PARECER DA COMISSÃO DE AVALIAÇÃO

IP 5 – Vilar Formoso / Fronteira

COMISSÃO DE AVALIAÇÃO

Junho 2018

Extrato de planta com ilustração da habitação a norte do traçado cerca do km 1+650
(Fonte: Aditamento - Peças desenhadas – Traçado)

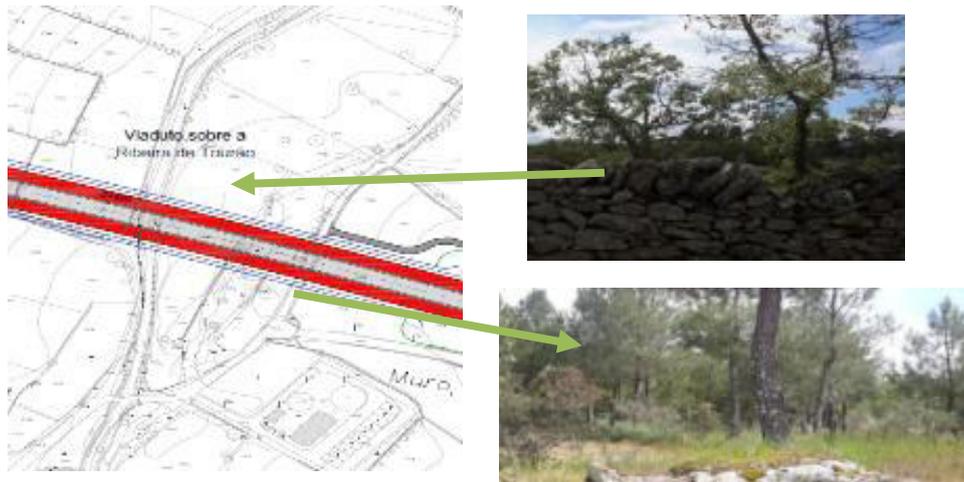
De salientar que o traçado entre o km 1+600 e o km 2+000 está condicionado a norte, por uma habitação situada na Rua da Represa (ao km 1+650) e a sul pela Passagem Inferior (km 1+975) existente no atual IP5 e que se pretende preservar.

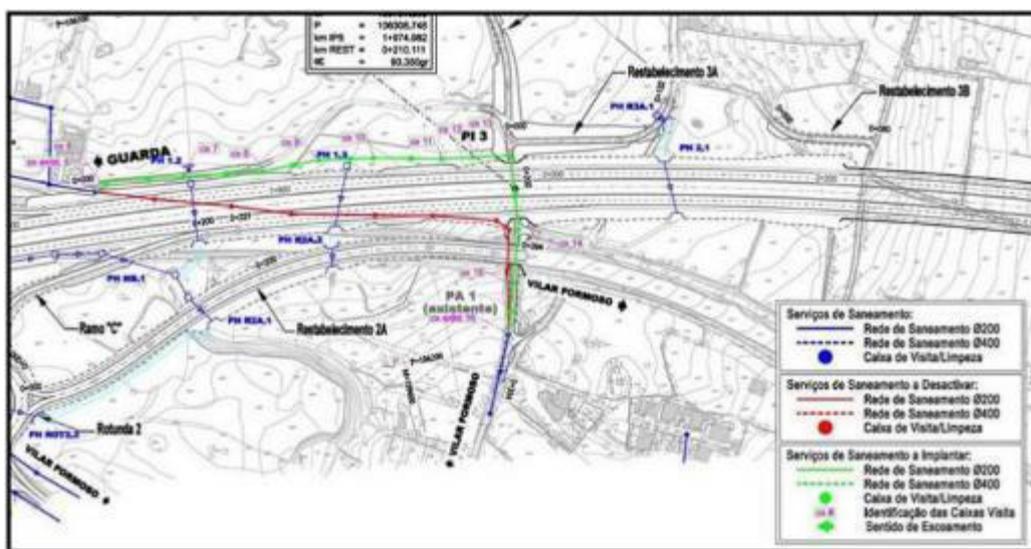
2 - No que se refere ao troço do coletor de drenagens de águas residuais domésticas que se desenvolve na margem esquerda (no sentido de Espanha do atual IP5, entre os PK's 1+700 e 2+000) as Infraestruturas de Portugal informam:

O troço do coletor de drenagem de águas residuais encontra-se identificado no projeto de serviços afetados. A sua reposição também faz parte dessa especialidade, conforme é visível nos extratos seguintes.

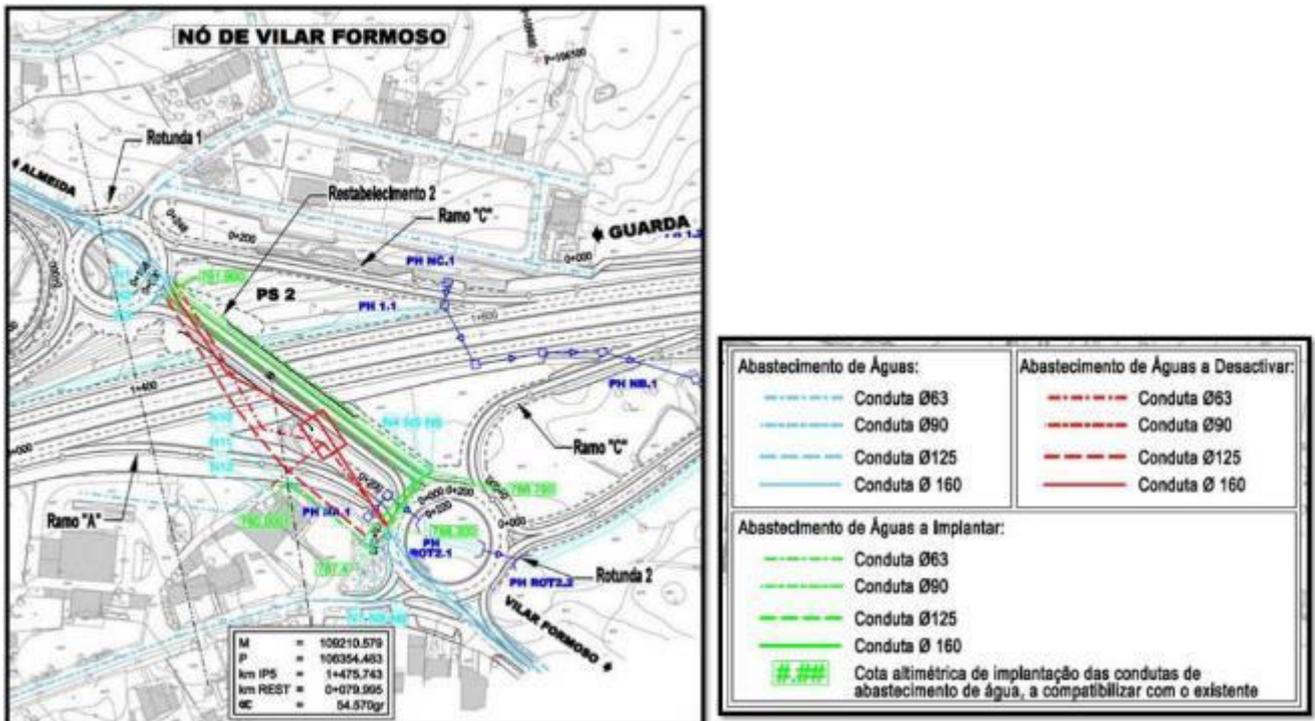
3 - No tocante ao restabelecimento das infraestruturas de abastecimento de água esclarece o promotor:

As duas condutas de abastecimento de água que atualmente atravessam a obra de arte do Nó do IP5 com a EN332 encontram-se identificadas na especialidade de serviços afetados. Nessa especialidade está também prevista a sua reposição, conforme é visível no extrato seguinte.

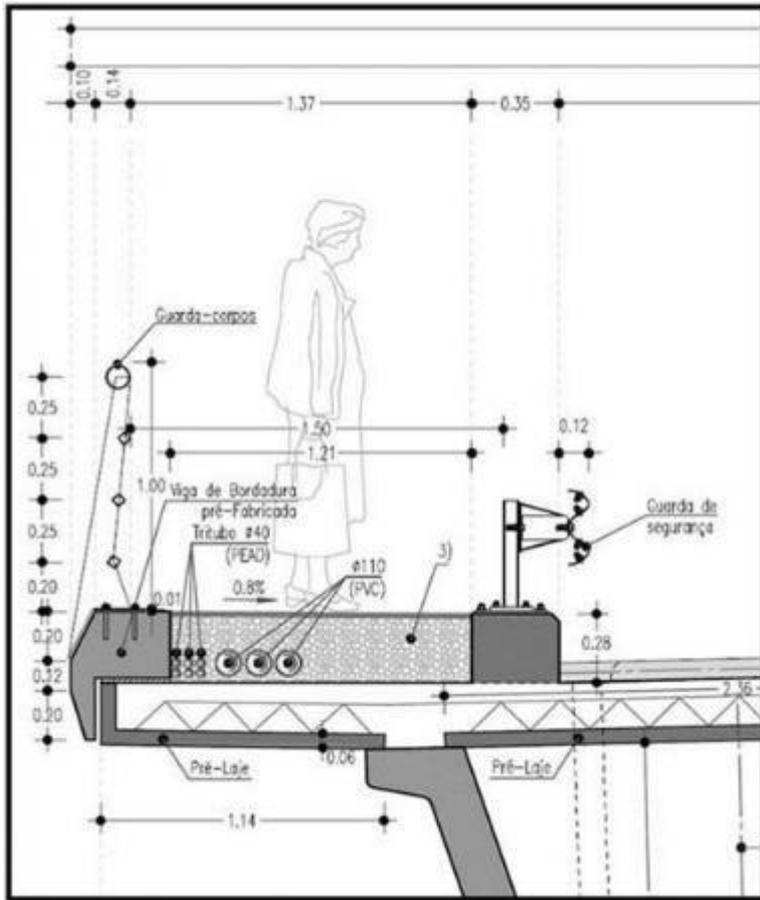
4 - No que se refere à inclusão de passeios na PS2 (Nó de Vilar Formoso esclarece a Infraestruturas de Portugal que:

No entanto, o ponto 4.3.1 do Capítulo 4 do mesmo Decreto-lei diz que os percursos pedonais devem ter em todo o seu desenvolvimento um canal de circulação contínuo e desimpedido de obstruções com uma largura não inferior a 1,20 m, medida ao nível do pavimento, situação salvaguardada no projeto em avaliação, conforme excerto apresentado em seguida.

4.3.1 — Os percursos pedonais devem ter em todo o seu desenvolvimento um canal de circulação contínuo e desimpedido de obstruções com uma largura não inferior a 1,2 m, medida ao nível do pavimento."
